Modulo per la presentazione delle osservazioni per i piani/programmi/progetti sottoposti a procedimenti di valutazione ambientale di competenza statale

“Progetto di un impianto eolico denominato “Pitigliano” ubicato nei comuni di Pitigliano (GR) e Sorano (GR) costituito da 20 (venti) aerogeneratori di potenza nominale 7,0 MW per un totale di 140,0 MW con relative opere connesse ed infrastrutture indispensabili”

TESTO DELLE OSSERVAZIONI

Immagine 1. Vincoli ex art. 136 del CBC dal PIT della Regione Toscana e zona approssimativa dove è progettato l'impianto industriale.

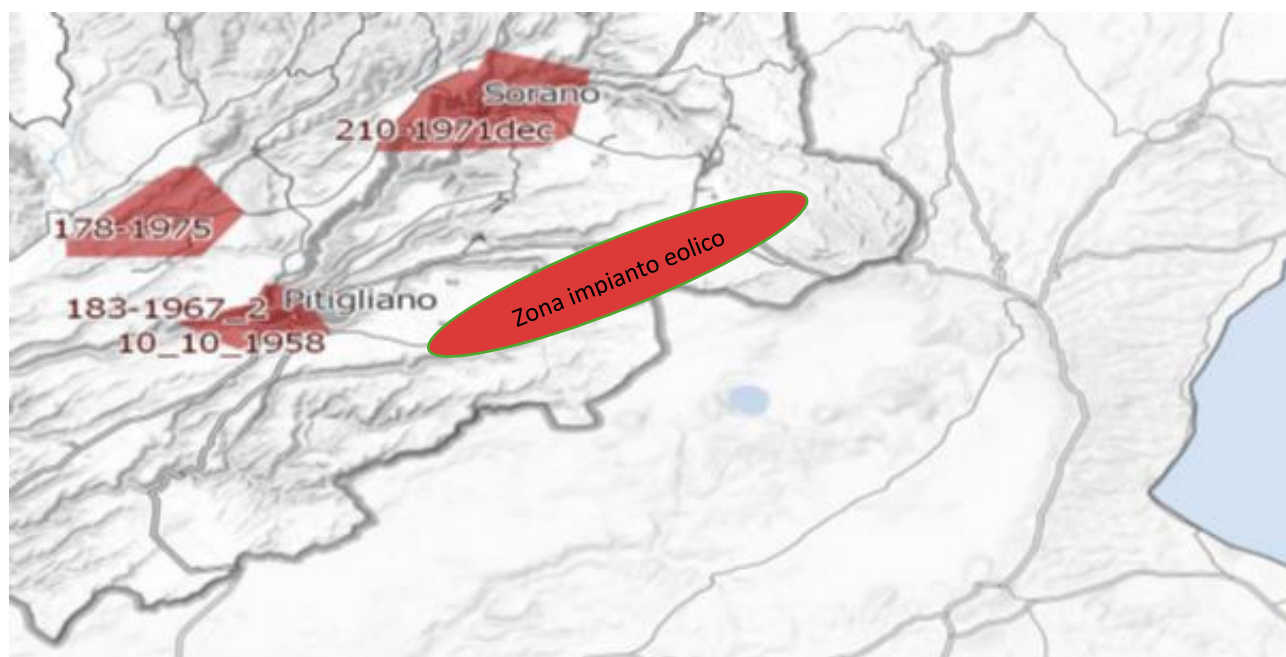
Al contrario di quanto sostiene la proponente, si evidenzia che l'impianto eolico industriale citato non solo ricadrebbe con tutti e 20 gli aerogeneratori all'interno delle fasce di rispetto di 3 km di due vincoli paesaggistici di notevole interesse pubblico esistenti nella Regione Lazio e con una parte di essi nel vincolo paesaggistico del Centro abitato di Sorano (GR) quindi in aree non idonee all'installazione di impianti di energia rinnovabile. Addirittura, alcuni aerogeneratori sarebbero ubicati a poche centinaia di metri dai perimetri dei due vincoli paesaggistici laziali ex art 136 del CBC. Ma la non idoneità dell'area non sarebbe certificata soltanto da questi vincoli paesaggistici ma anche dalle fasce di rispetto dei Beni della Parte seconda del CBC numerosi nel territorio interessato dal progetto dell'impianto eolico. Infatti la Proponente a pag 11 del SIA scrive: *"L'area interessata si trova all'esterno delle aree SIN individuate in Toscana e dista circa: 2,8 km dal centro abitato di Pitigliano, 2,7 km dal centro abitato di Onano, 2,8 km dal centro abitato di Latera"*. Quindi l'impianto come certifica la proponente potrebbe ricadere all'interno delle fasce di rispetto dei Centri Storici dei paesi citati e comunque li lambirebbe. Incompatibile sarebbe l'ubicazione di una parte del cavidotto che ricadrebbe nelle fasce di rispetto

del vincolo paesaggistico di notevole interesse pubblico del Centro Storico di Pitigliano. Considerando che le Regioni grazie al Decreto interministeriale nell'emanazione della legge sulle aree idonee e non idonee hanno la facoltà di estendere le fasce di rispetto dei Beni del CBC fino a 7 km per alcuni di essi non è da escludere che gli aerogeneratori del progetto eolico, essendo ancora in itinere, tra qualche mese si troverà ancora con ulteriori incompatibilità oltre alle numerose già esistenti. Questa possibilità di estensione delle fasce di rispetto fino a 7 km per i Beni del CBC da parte delle Regioni diventa particolarmente probabile per il Centro Storico di Pitigliano famoso nel mondo come dimostra anche il prestigioso riconoscimento insieme a Sovana e Sorano nell'elenco dei siti del World Monuments Found (WMF) prestigiosa istituzione con sede a New York che svolge un ruolo complementare a quello dell'Unesco. La stessa considerazione per il Centro storico di Pitigliano ovviamente vale sia per Sorano che per Sovana.

Inoltre, come sostiene la Proponente parte dell'impianto si verrebbe a trovare a 3,5 km dal centro abitato di Sorano. Infatti, tre degli aerogeneratori WTG 08, 09, 10 sono addirittura all'interno delle fasce di rispetto dei 3 km del suo vincolo paesaggistico di notevole interesse pubblico ex art 136 del CBC. Si evidenzia che così si crea

un'ulteriore incompatibilità con la tutela del Paesaggio.

Immagine 3. Cumulo di una parte di impianti eolici, fotovoltaici e geotermici industriali in progettazione ed esistenti intorno all’eolico industriale “Pitigliano”.

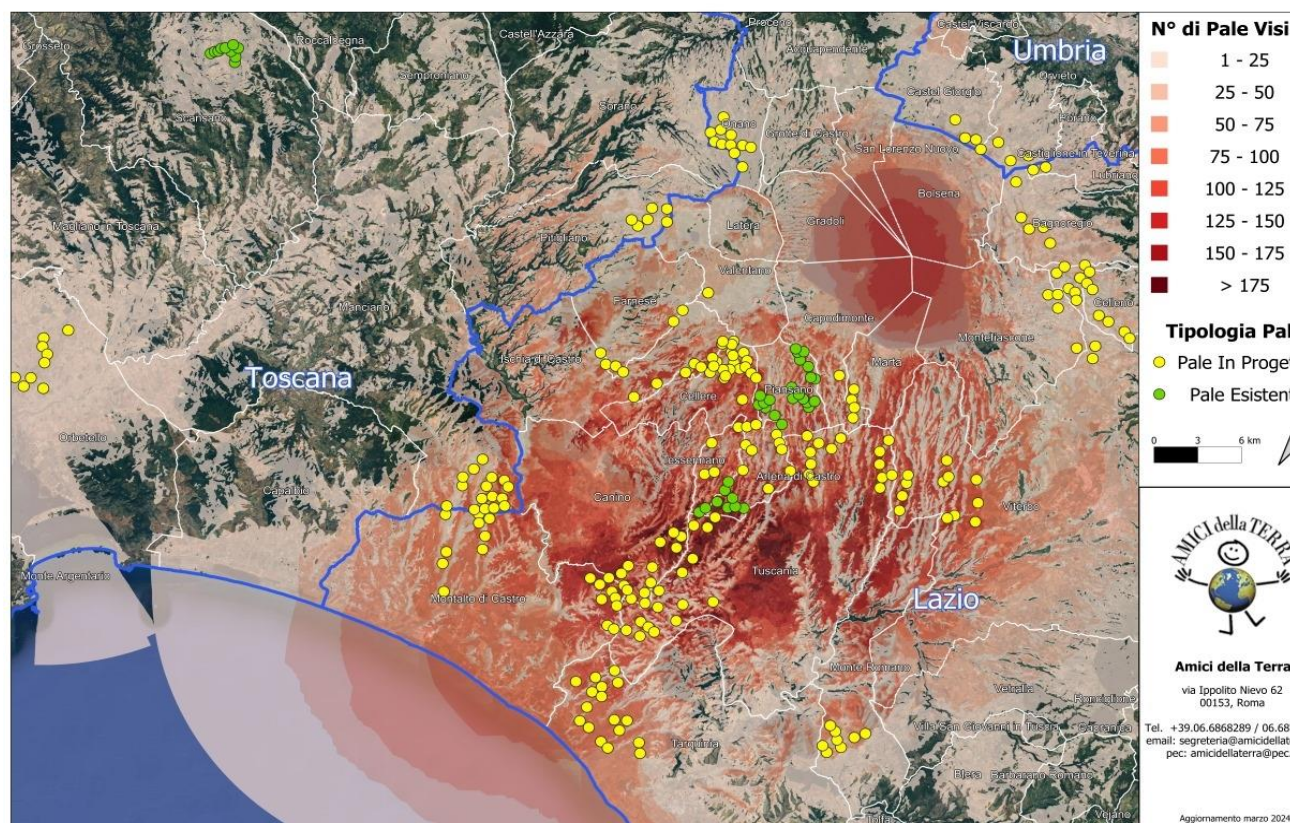
Culturali “*Ambito paesaggistico, geologico e geomorfologico dell’orlo della caldera di Latera ...*” Non vengono nemmeno citati gli impianti eolici in progetto al MASE, il “Rempillo” (6 aerogeneratori) e un altro in verifica amministrativa di 14 aerogeneratori e 72, 6 MW. Ad oggi nei territori di Pitigliano, Sorano e in quello limitrofo potenzialmente potrebbero essere insediati 40 aerogeneratori alti 200 metri e larghi 170. Ma la proponente non cita neanche altri impianti che creerebbero il cumulo e quindi maggiore impatto. Infatti, sul territorio della “Città del Tufo” (Sorano e Pitigliano) impatterebbero anche l’impianto eolico “Montarzo” di Onano con 13 aerogeneratori con le dimensioni ricordate, l’altro eolico industriale nel territorio di Valentano con sette aerogeneratori (stesse dimensioni), gli impianti di Farnese con un minieolico di 3 Torri alte 60 metri già installate in località Poggio del Crognolo e l’impianto eolico industriale “Vallerosa” (7 aerogeneratori alti 200 metri e larghi 158 metri) in procedura VIA presso la Regione Lazio. Inoltre, altri impianti del minieolico già presenti a Valentano, Cellere e Piansano e due progetti eolici industriali con le stesse dimensioni (200 m x 170 m) nel Comune di Ischia di Castro. La valutazione del cumulo non prende neanche in considerazione gli impianti industriali di fotovoltaico e agrivoltaico in progetto a Farnese, Valentano, Ischia di Castro, Cellere. L’impianto geotermico in procedura Via al MASE, progettato nella Caldera di Latera. Quindi è stata effettuata una valutazione del potenziale impatto cumulativo non veritiera a dispetto di quanto affermato dalla proponente che sostiene di aver preso in considerazione uno spazio di 10 km intorno al suo impianto per gli impatti che si creerebbero.

Riguardo al cumulo degli impianti FER, le mappe prodotte dalla proponente riguardano, come già evidenziato, soltanto una parte molto piccola degli impianti FER dell'area intermedia e vasta e in particolare di quelli eolici che contribuiscono a creare un notevole cumulo e la saturazione del territorio tosco laziale. Riguardo al cumulo dei soli impianti eolici si riporta la mappa dell'intervisibilità degli impianti eolici elaborata dall'Associazione nazionale “Amici della Terra”.

IMMAGINE n. 2 Impianto eolico industriale “Pitigliano” e distanze aerogeneratori dai Vincoli della Conca del Lago di Mezzano...

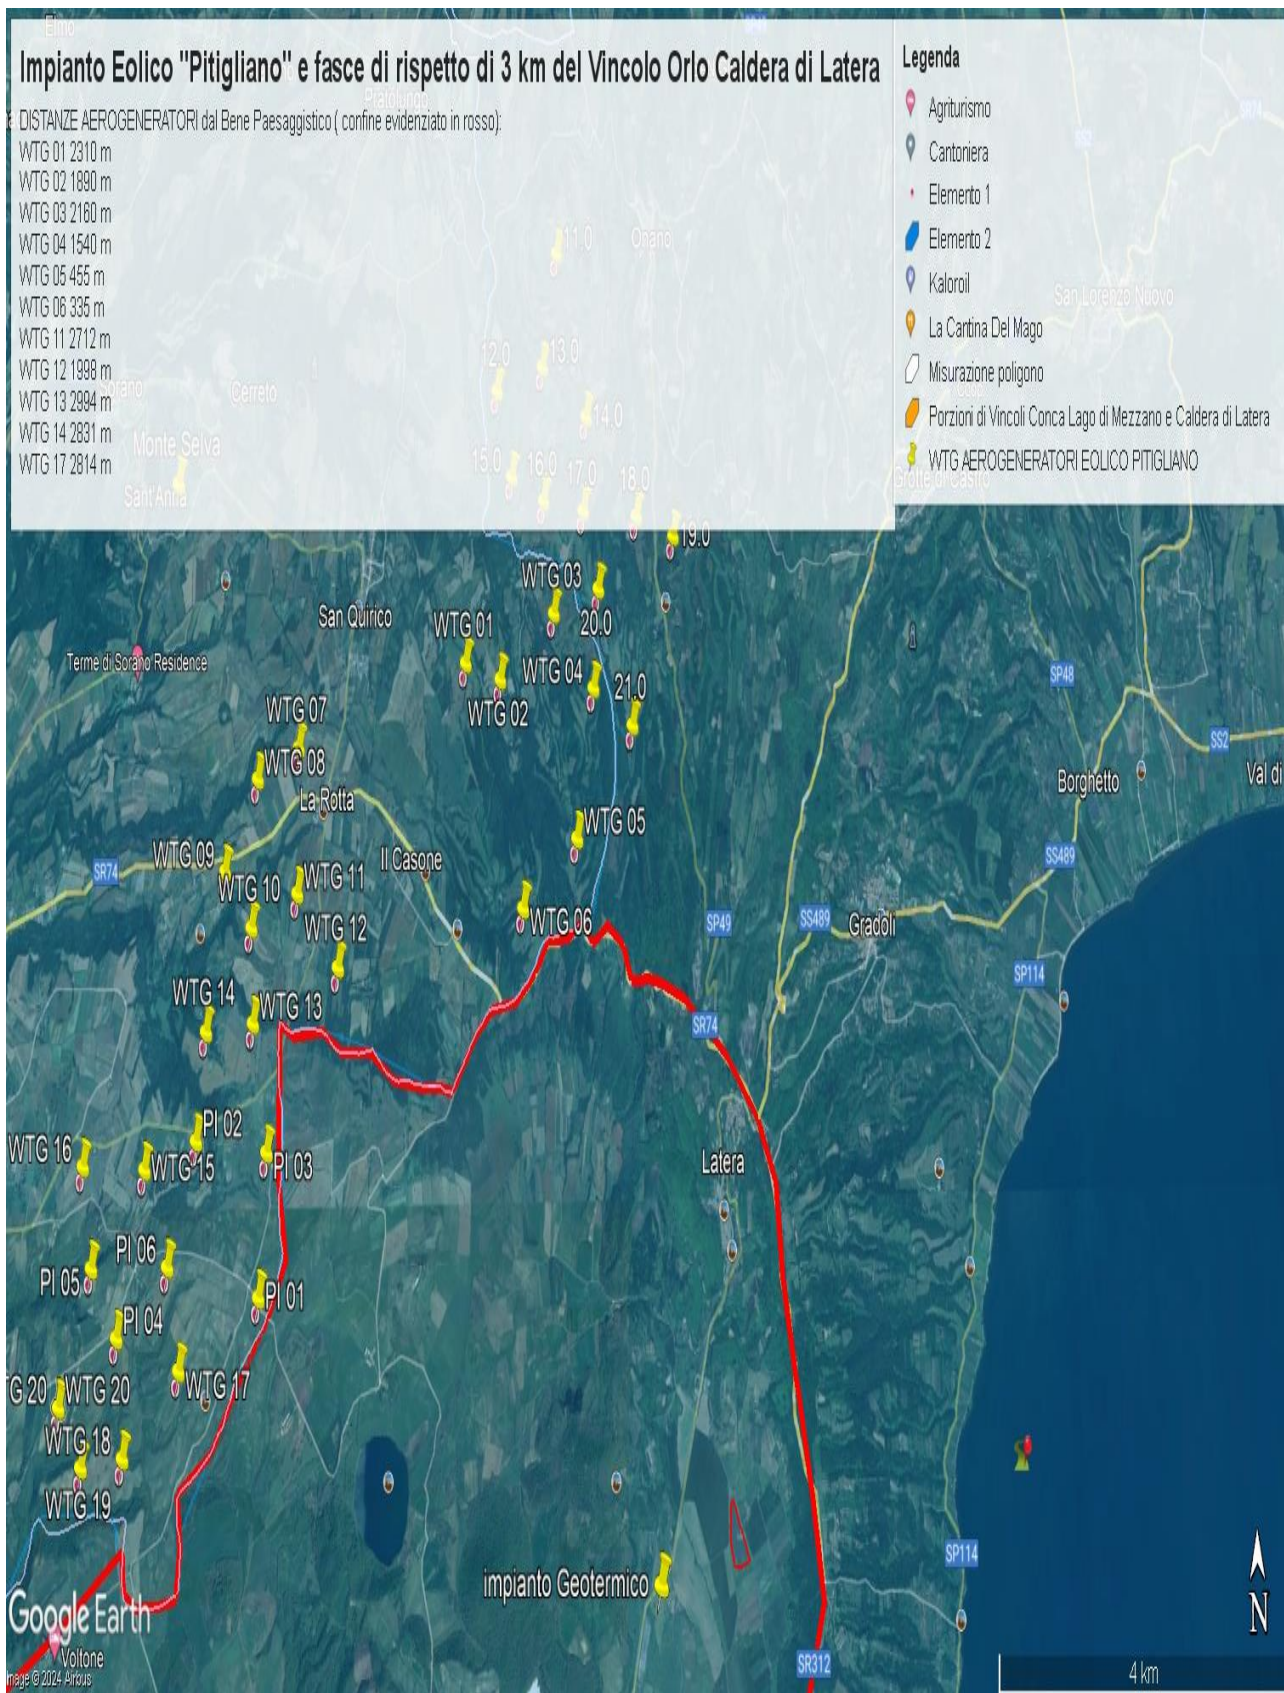
Come è illustrato nell'immagine si ribadisce che l'impianto industriale "Pitigliano" ricade completamente all'interno delle fasce di rispetto dei due vincoli di notevole

interesse pubblico e lambisce quelle di un terzo vincolo e quindi come affermato dal Consiglio di Stato nelle sentenze citate, l'impianto è insediato in area non idonea ai sensi dell'art. 20 comma 8 lettera c quater del D.Lgs. n. 199/2021 e ss.mm.ii al contrario di quanto sostiene la proponente.

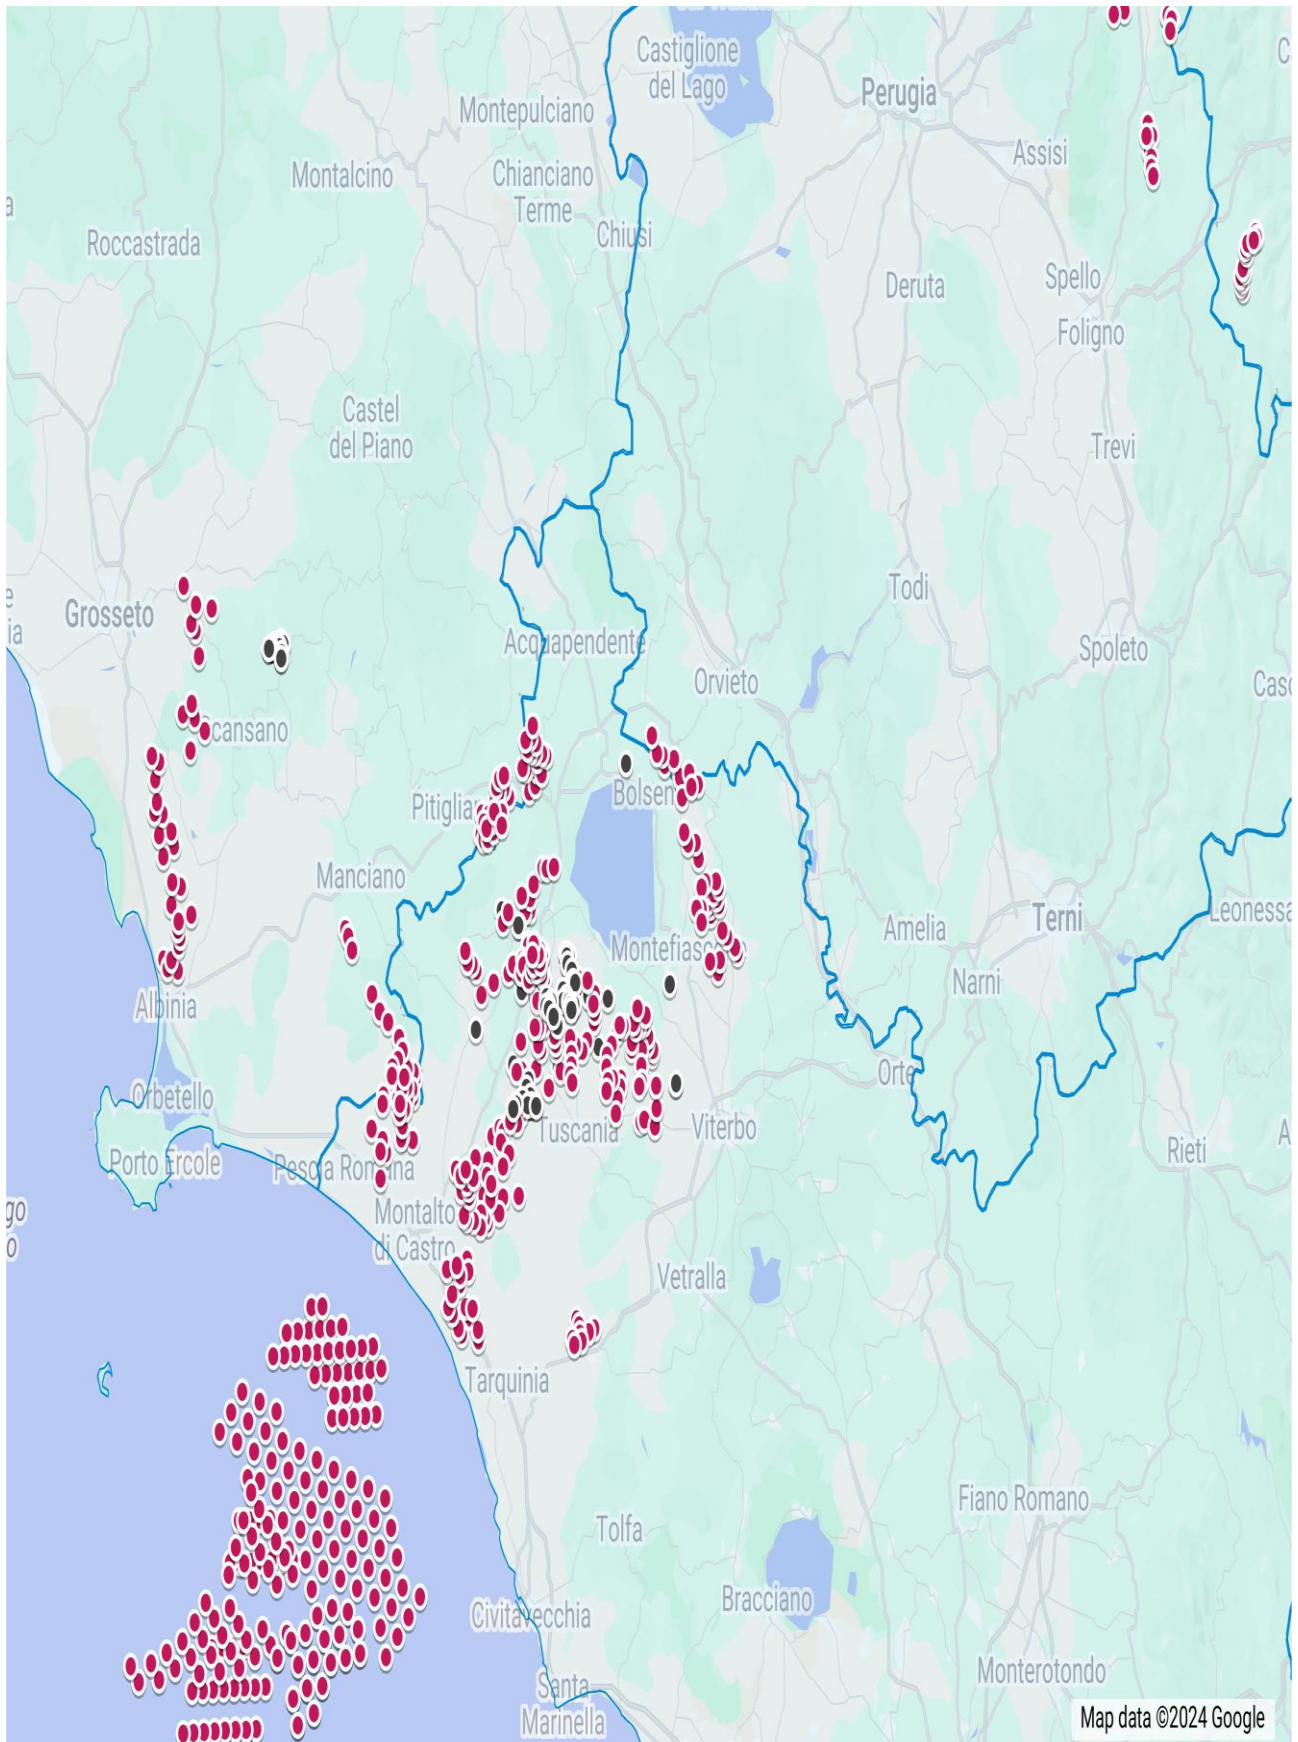
IMMAGINE n. 4 Si evidenzia che i tre aerogeneratori WTG 07, WTG 08 e WTG 09 impattano con il vincolo paesaggistico di notevole interesse pubblico del Centro Storico di Sorano. Il WTG 07 si troverebbe a 2828 m, WTG 08 2504 e WTG 09 2990. Il caviodotto dell'impianto invece impatta in buona parte del Vincolo paesaggistico ex art. 136 del CBC del Centro Storico di Pitigliano.
